Projet Gare-Atlantique

Ce 14 janvier 2022, une semaine avant la fin de l'enquête publique, le plan de masse de l'avant-projet Gare Niort Atlantique tel que présenté en réunion publique ce 11 janvier, est accessible à tous. C'est enfin l'occasion pour notre association d'étudier et de commenter ce plan sereinement.

Parvis Ouest

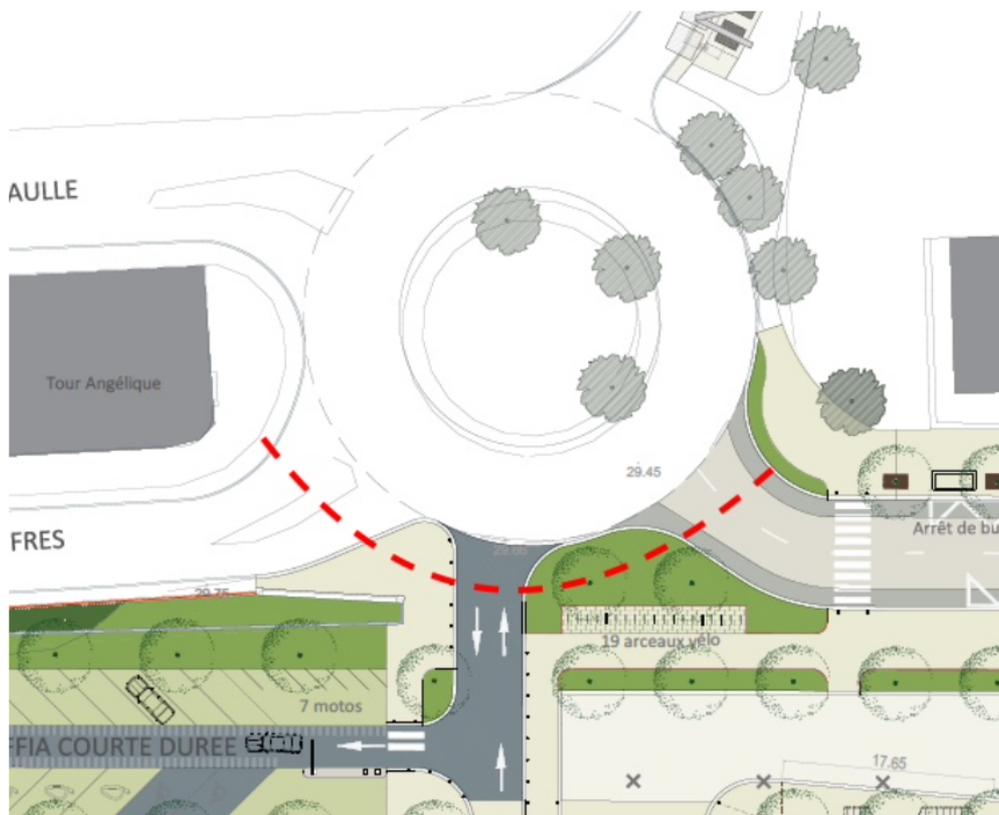
les aménagements cyclables devraient être dans l'idéal en site propre, séparés du flux automobile et piétons. De simples bandes comme cela semble apparaître sur les visuels ne sont pas admissibles à proximité d'un lieu où la présence élevée de piétons (et de véhicules en stationnement minute) rendront l'utilisation du vélo compliquée et dangereuse. Des conflits d'usages sont à prévoir et doivent être traités.

Les intersections doivent être traitées correctement pour les cyclistes. C'est le point noir principal de Niort. Ramener les vélos dans le flux de voitures pour franchir les intersections n'est pas concevable, alors même qu'aucune réduction du trafic automobile n'est envisagée à court terme. On voit sur plan de larges chicanes centrales. Les supprimer au profit d'un aménagement type rond-point hollandais ?

EntreeParking.png

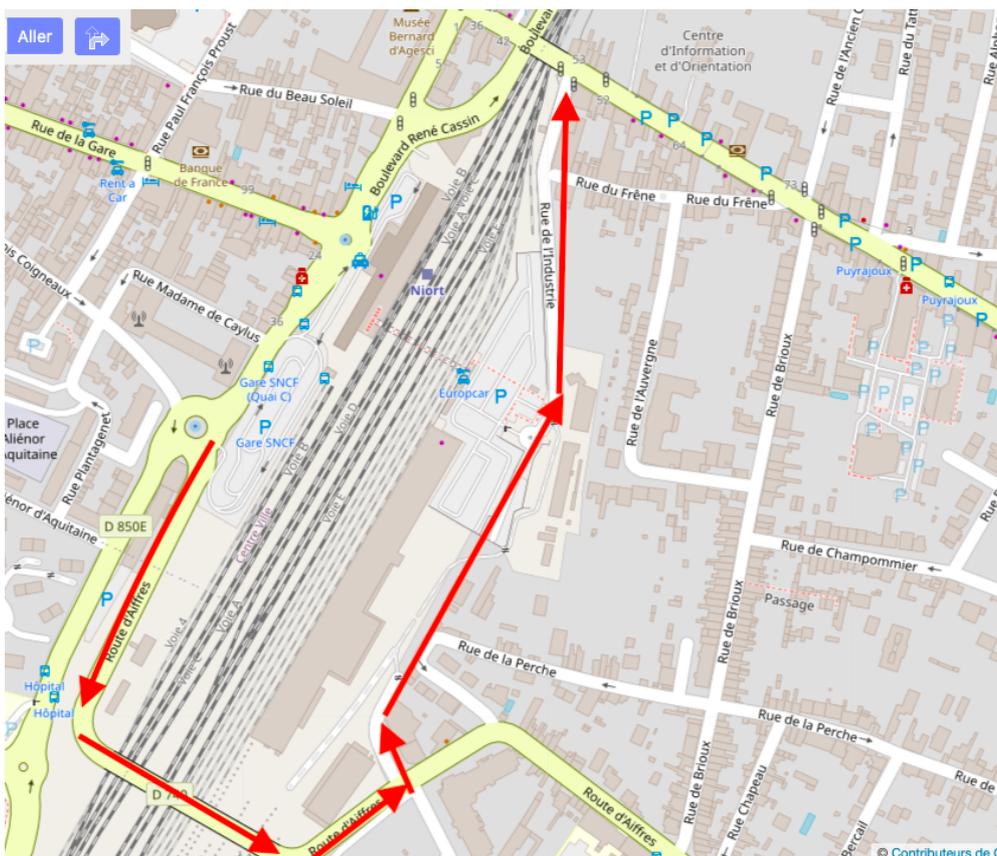
Bon point pour les bandes cyclables qui semblent aller jusqu'au gros rond-point sur la gauche du plan (Mazagrín / Charles de Gaulle.). Mais aucun aménagement ne semble prévu à ce jour sur ce rond-point ? Comment seront sécurisés les cyclistes ? Il serait possible de profiter de ce projet pour aménager une traversée de l'entrée du parking EFFIA. Ce serait un début.

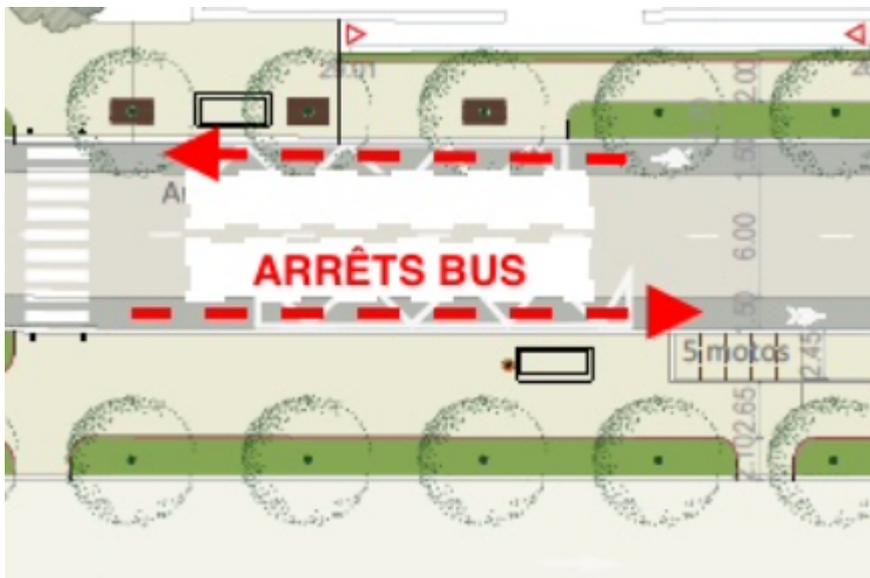
Des arrêts de bus sont prévus sur les bandes cyclables Rue Mazagran. Pourquoi ne pas positionner les arrêts de bus sur la voirie comme cela se voit dans d'autres villes ?

Cela évitera de mettre en danger les cyclistes qui devront alors se déporter sur la route. Une autre solution pourrait être de faire passer la piste cyclable derrière l'abri bus.
